河川整備基本方針：県の修正案に対する修文案

武庫川流域委員会

2007年9月8日 奥西一夫

图 5.2.12(2) 水位—流量関係 (最終)

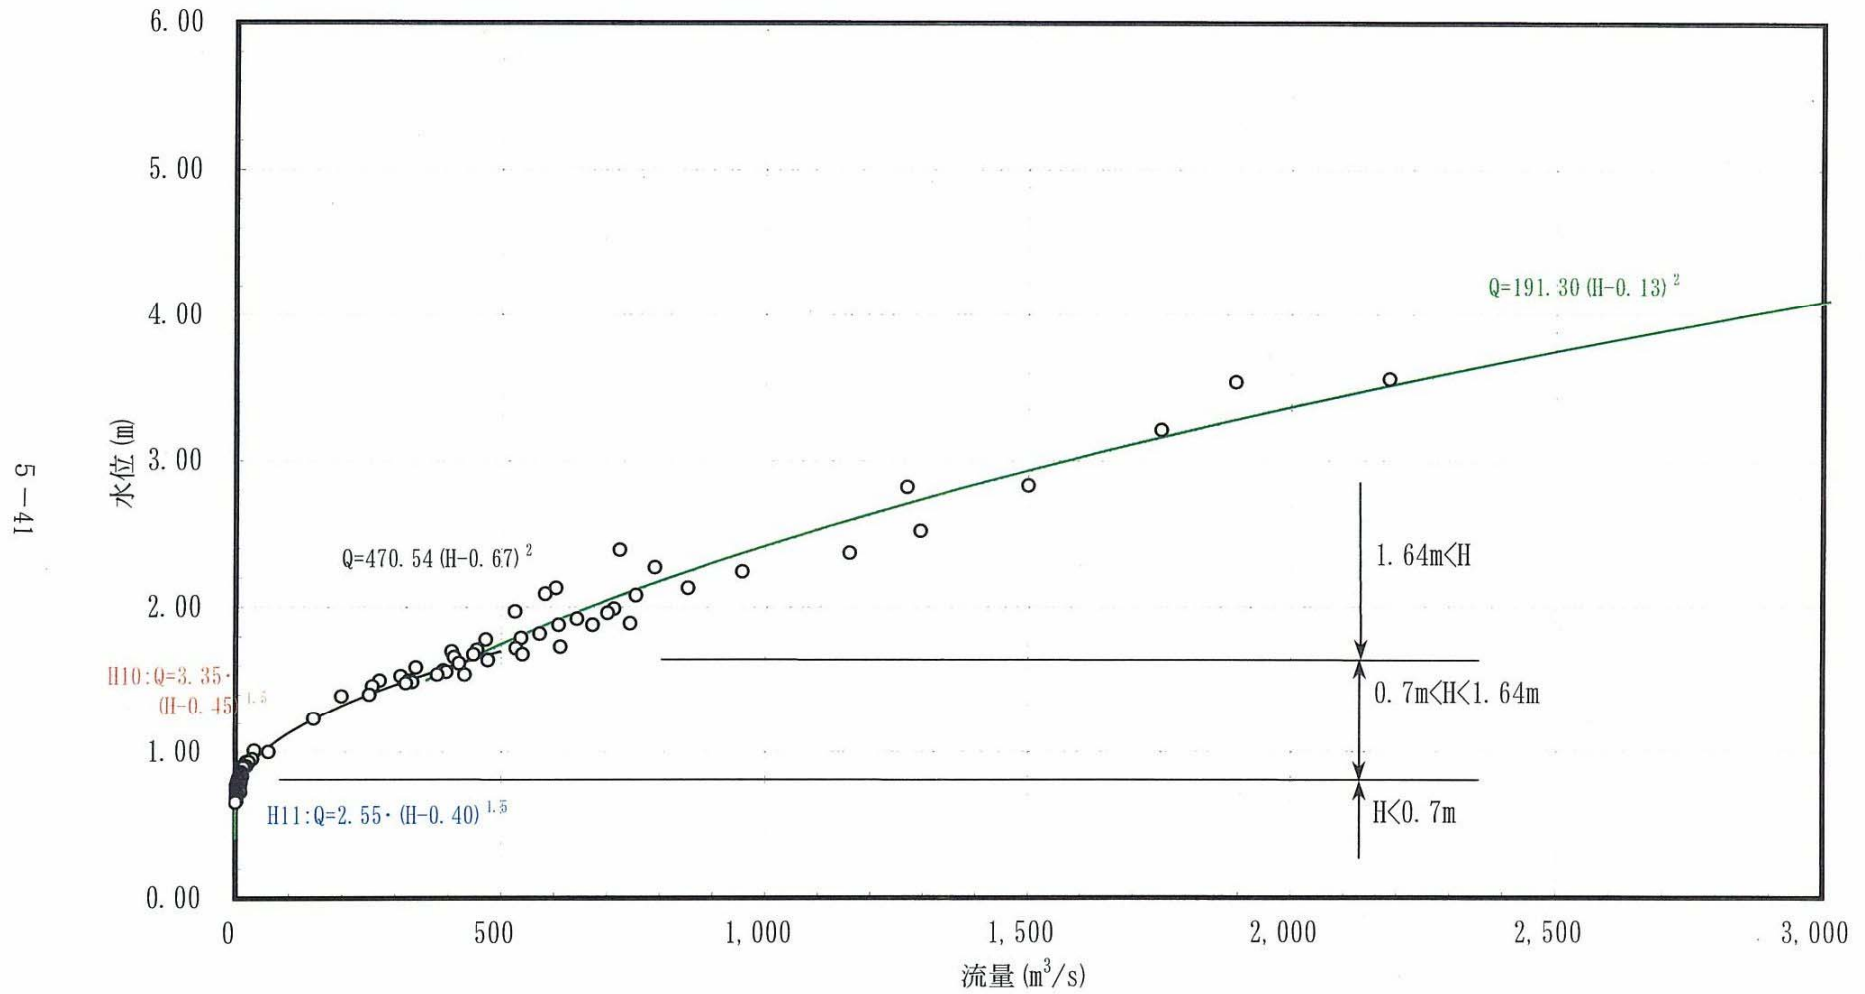
武庫川における流量観測は、「武庫川治水計画検討業務報告書 (H14.3)」の「5. 水文資料のチェック」に述べられているが、この検討結果を総括して、甲武橋基準点の H-Q 関係のグラフが作成されている (図 5.2.12 (2) 水位流量関係 (最終))。

甲武橋では H16.10.21 に既往最大洪水を記録し、そのハイドログラフ等は参考資料治水編図 2.1 に示されているが、計算値 $2,910\text{m}^3/\text{s}$ 、実測値 $2,900\text{m}^3/\text{s}$ で両者ともよく一致している。またこの流量を上記 H-Q 関係のグラフ上でみると、横軸 $2,900\text{m}^3/\text{s}$ と曲線との交点は約 4m を示している。H-Q 関係の計算式は、

で示されている。①式に $Q = 2,900$ を代入すると、 $H = 4.02$ となり、これは基準点の左岸水位標のある地点では、高水敷の上、0.5m 以下程度の水位となり、付近住民の当日の観察結果ともよく一致している。この場合、高水敷には殆ど流水はない (水が溜まっているだけの状態) と考えられるので、河道巾 150m、水位 4m とすると、河道断面積は $150 \times 4 = 600\text{m}^2$ 程度であると考えられる。

この地点における許容高水位 (HWL) は 6m だから、 $2900\text{m}^3/\text{s}$ 流れたときの水位より更に 2m 高い位置にある (堤防天端高は更に 1.2m 高い 7.2m)。したがって最高水位が HWL と同じ 6m となった場合には、流量はかなり増加することは明らかである。

$2900 + 1450 = 4350\text{m}^3/\text{s}$ 程度は流れる事は可能と考えられる。これは、ピーク流量等一覧表に記載されている河道への配分流量 $3,700\text{m}^3/\text{s}$ より $650\text{m}^3/\text{s}$ 大きい数値となる。

河道への配分流量 $3,700\text{m}^3/\text{s}$ は、S58.9 月の洪水に対応した治水対策として設定されたことからスタートしたものであって、H16.10.21 の洪水に対応したのではなく、この時の実績流量 $2,900\text{m}^3/\text{s}$ を分析すれば、以上のような結果が当然導かれると考える。

図 5.2.12(2) 水位-流量関係 (最終)

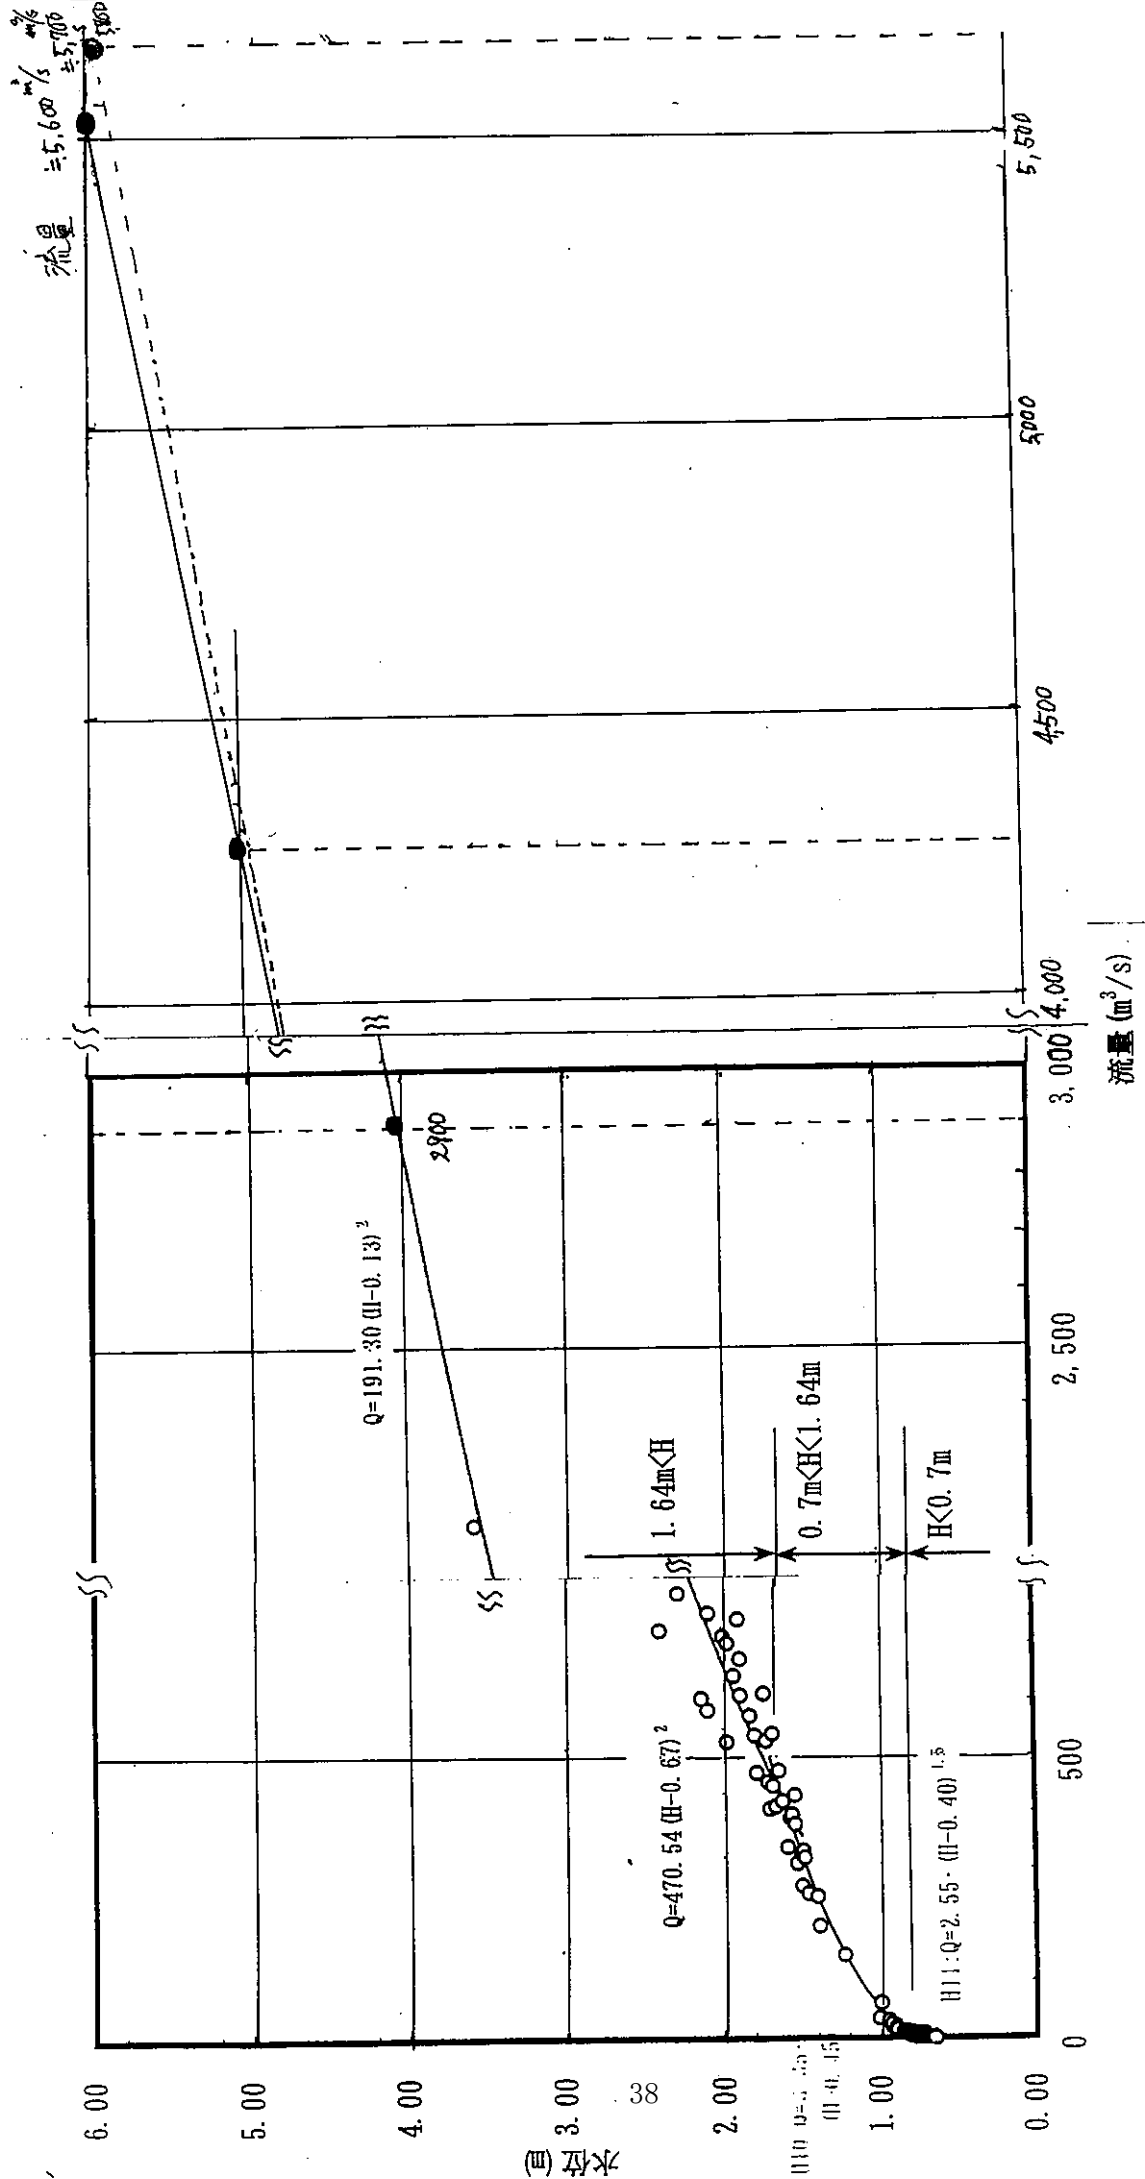
○第53回流域委員会（9/13）に岡田委員の発表された甲武橋地点H-Q関係図からは、水位4.0mで約2900 m^3/s あり、県の発表と一致する。さらにまた、この曲線の延長上で、水位6.0mでの流量を求めると、近似値ではあるが、5600~5800 m^3/s の値が得られる（別紙資料）。

○甲武橋基点のHWLの流量3700 m^3/s は過小である。
